# Falhas do Relatório 003/Cenipa/2015

O presente documento, gerado a pedido da ABUL, visa elucidar as várias falhas existentes no documento RELATÓRIO FINAL 003/CENIPA/2015 emitido pelo Cenipa, relativo ao acidente ocorrido com a aeronave Super Petrel LS de prefixo PU-PEK em 4 de janeiro de 2015.

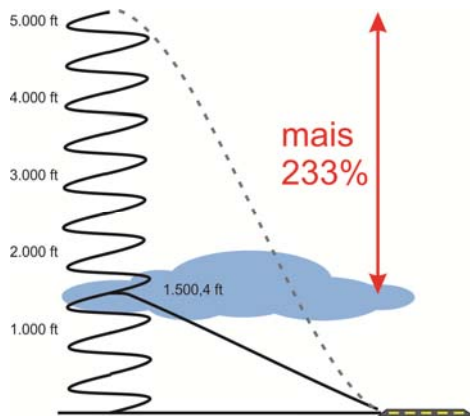
Informações decorrentes destes dados:

- Tempo de subida: 00:04:37 (decorrido entre decolagem e final da subida)
- Altura máxima atingida: 1.500,4 ft (razão de subida vezes o tempo de subida)

Se a aeronave manteve durante quatro minutos e trinta e sete segundos uma subida média de 325 ft/min, esta então atingiu então no máximo 1.500,4 ft do solo.

$$4,62 \text{ min} \times 325 \text{ ft} = 1.500,4 \text{ ft}$$

Deste ensaio, que foi utilizado na certificação e bastante divulgado, sabe-se que a aeronave Super Petrel LS perde, em média, 500 ft para realizar cada volta de parafuso. Assim sendo, a altura necessária para a realização das 10 voltas informadas no relatório Cenipa seria de 5.000 ft, 233% maior daquela possível da aeronave acidentada atingir segundo os dados do relatório.

Como as variáveis meteorológicas influem nas questões acima, uma diferença pequena seria aceita aqui, mas nunca alguma que chegasse sequer a 25% daquela apontada no relatório.

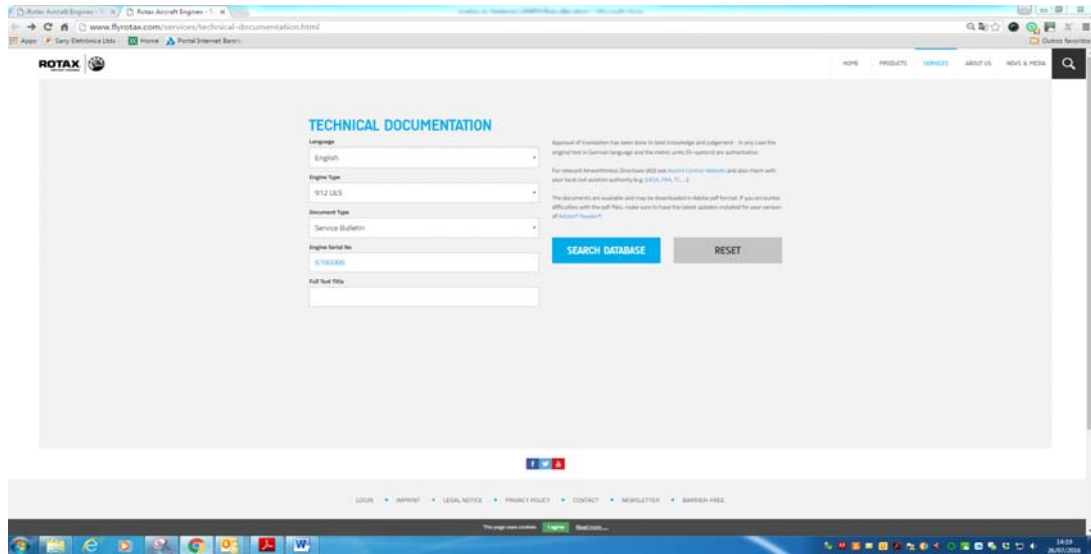
Isto provocou o funcionamento irregular do motor e iniciou toda a sequência de eventos que culminou com o acidente.

O Relatório Técnico informava, ainda, que o fabricante do motor emitiu o boletim ASB-912-061UL em 26/05/2012. Este boletim mandava substituir a mangueira de combustível PN 874335 pela mangueira PN 874336.

O documento passa do boletim SB-912-058UL para o SB-912-066UL, sem mencionar o SB-912-061UL.

A conclusão aqui é que o boletim mandatário anunciado no relatório Cenipa não consta na documentação do fabricante do motor para aplicação neste motor, sendo que então o mesmo ou não é aplicável para este número de série ou já o foi pela Rotax.
